# ÚZEMNÍ PLÁN MĚSTA BRNA

Textová část Odůvodnění

Kapitola 19 Vyhodnocení připomínek

Souhrn podání SP9 *(bez osobních údajů)*

# NPP STRÁNSKÁ SKÁLA

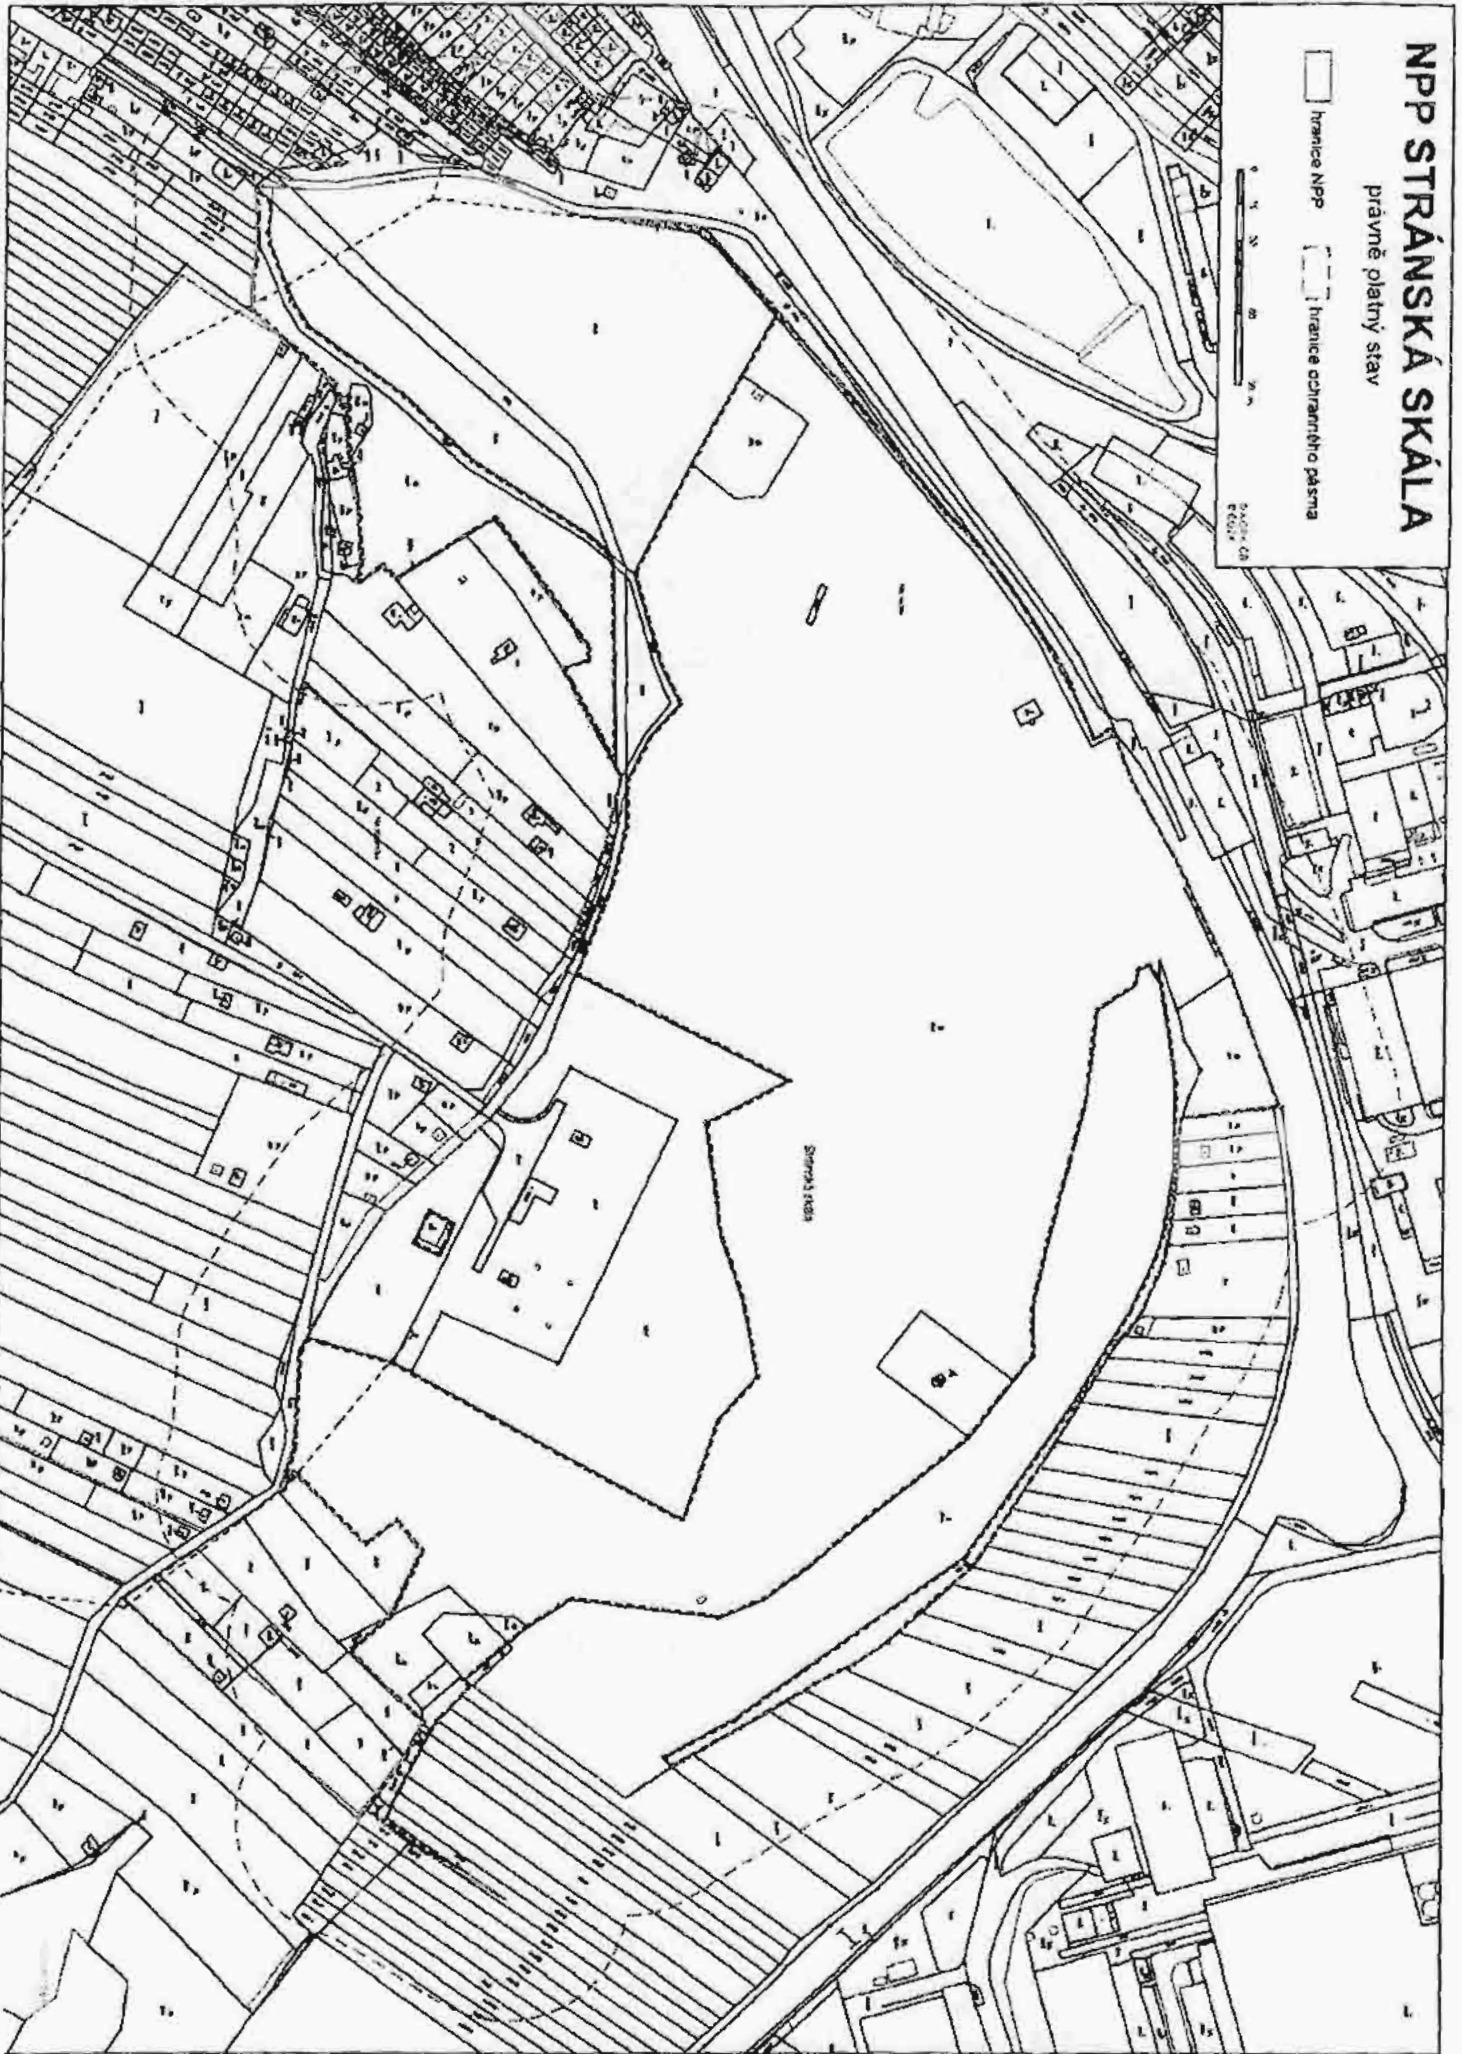
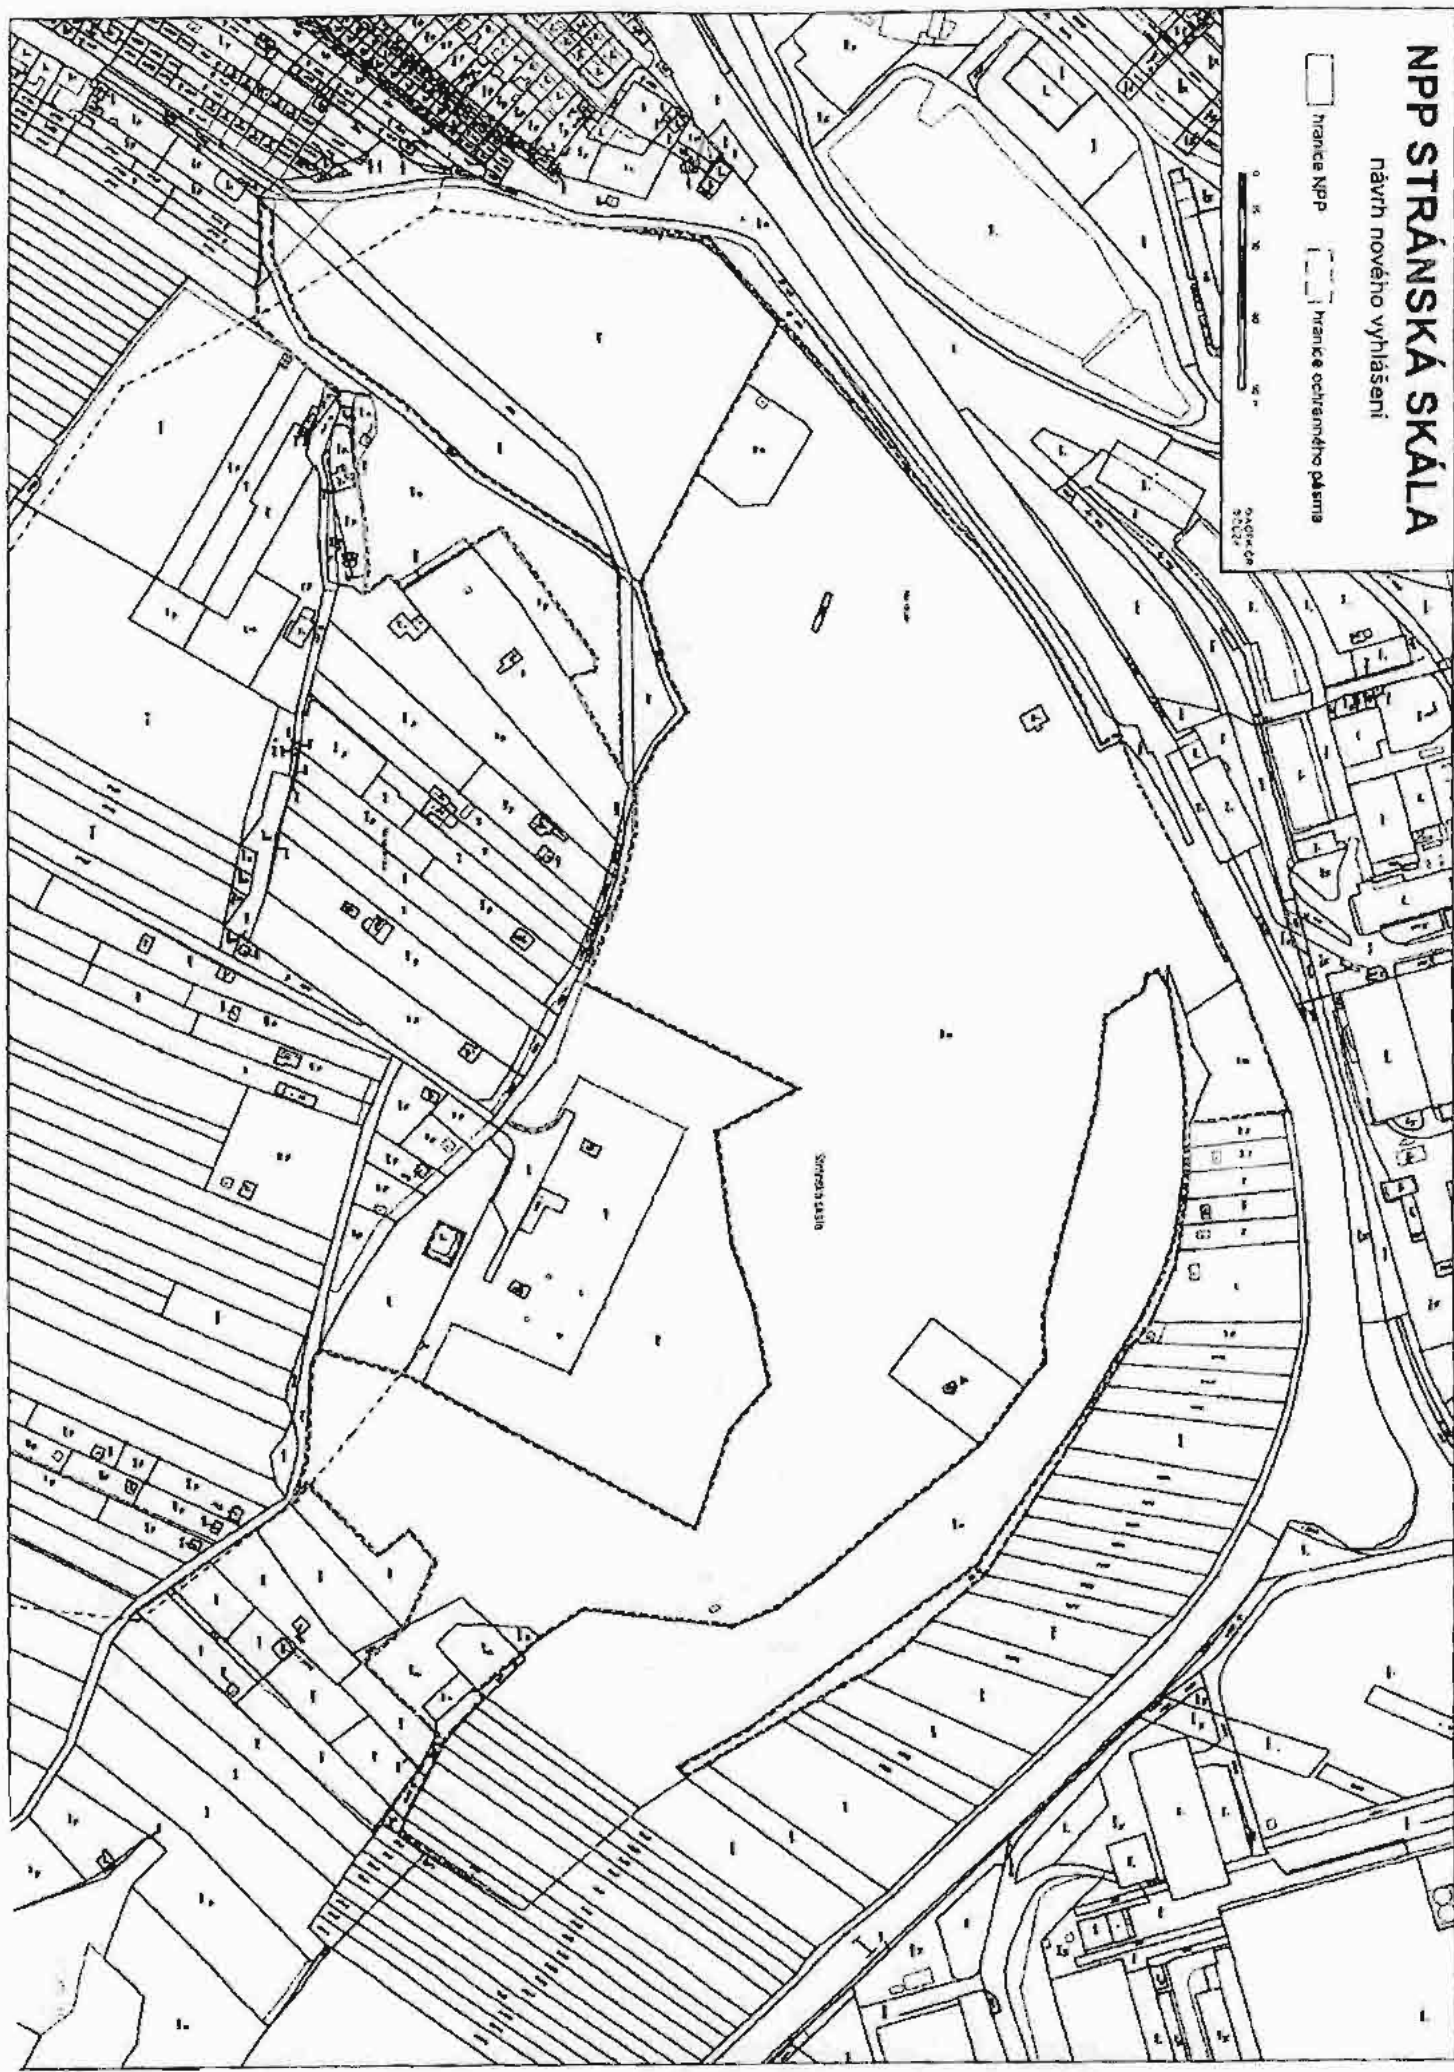
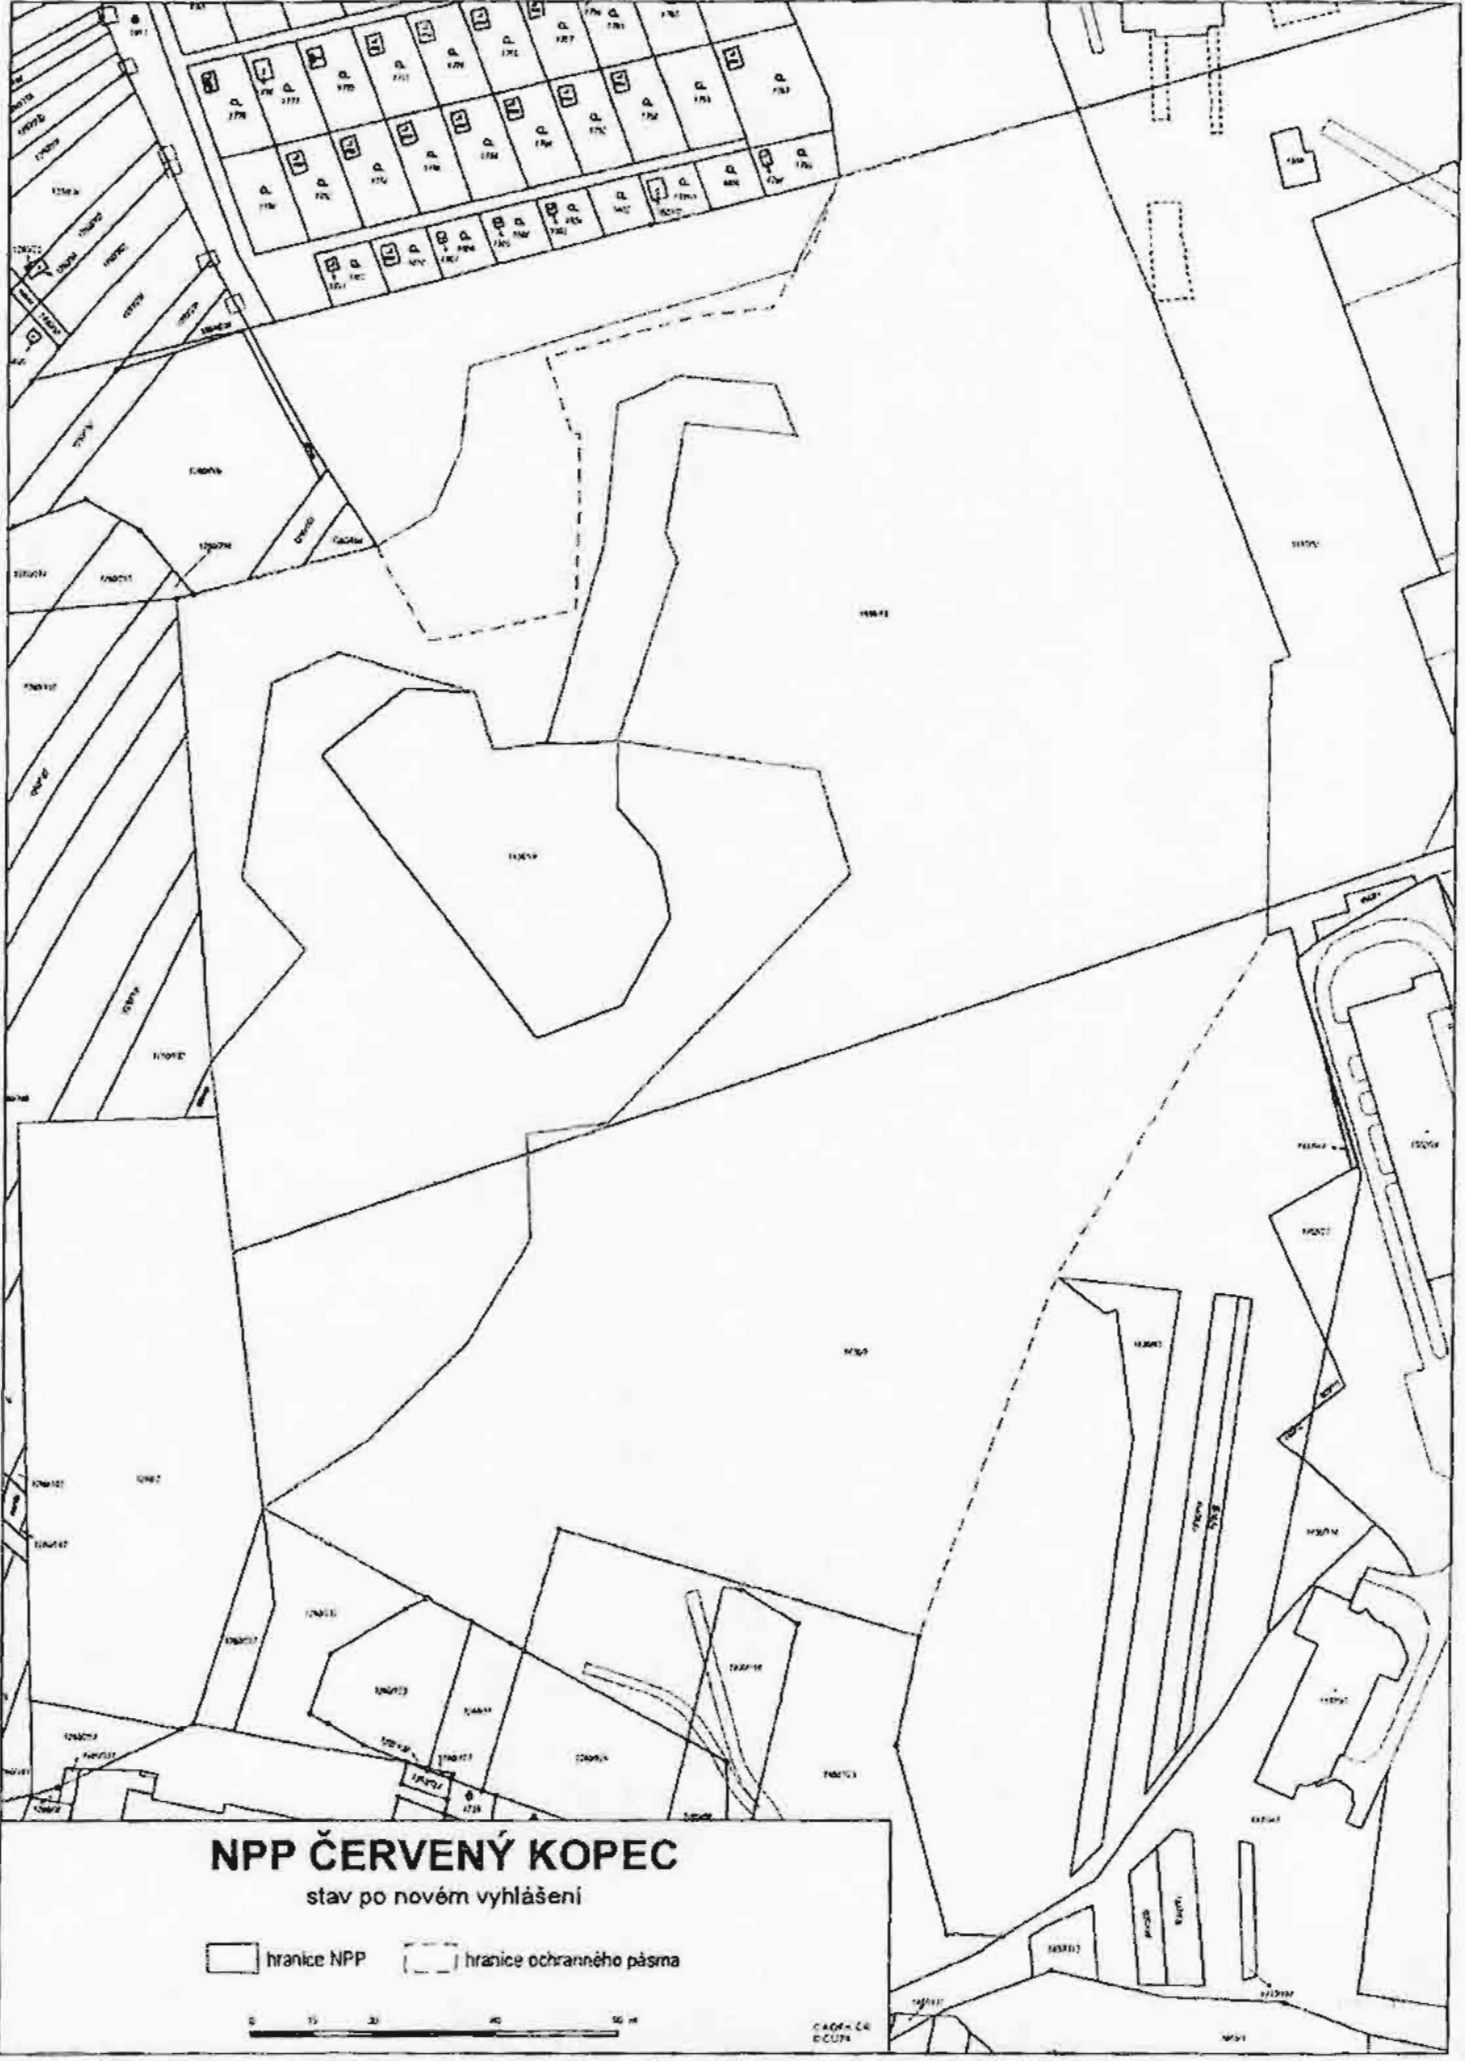
- zakreslení i nových hranic přehlašované NPP a jejího ochranného pásma
- vyřazení plochy NPP a jejího ochranného pásma (dle nového návrhu) ze zastavitelného území uvedeného ve všech 3 variantách výkresu základního členění do území

Přílohy: mapové zákresy s vyznačením stávajícího stavu a návrhu přehlášení NPP Stránská skála a NPP červený kopec
